Zur Reform des Rigaschen Wasserwerks.

Verhandlungen, Projecte und Gutachten,

der Verwaltung des Rigaschen Gas- und Wasserwerks

Dr. Bruno Doss.

Höhenschichtenplan des Grundwassers

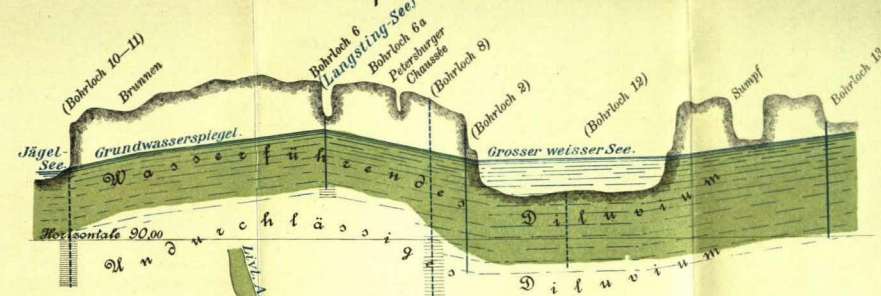
deutlich am Verlauf der hydrologischen Curven (cf. [1] Grundwasserschichtenplan) in der Gegend von Bellenhof und besonders derjenigen um den Inge-See sehen. Sowohl am Langsting-See als auch am Inge-See verlaufen die von Thiem ausgezogenen Curven mehr oder weniger concentrisch. In der Bellenhofer Gegend müssen die höher cotirten Curven, wenn sie vollständig ausgezogen werden (in der Gegend zwischen Hollershof, der Aa und Krewuppe) in sich geschlossene Curven bilden³⁰⁾, denn das Niveau sowohl der Aa als auch der Krewuppe ist niedriger als das der höchsten Curve (Aa: höchsten Curve wie 102,2 : 105,0 nach Thiem).
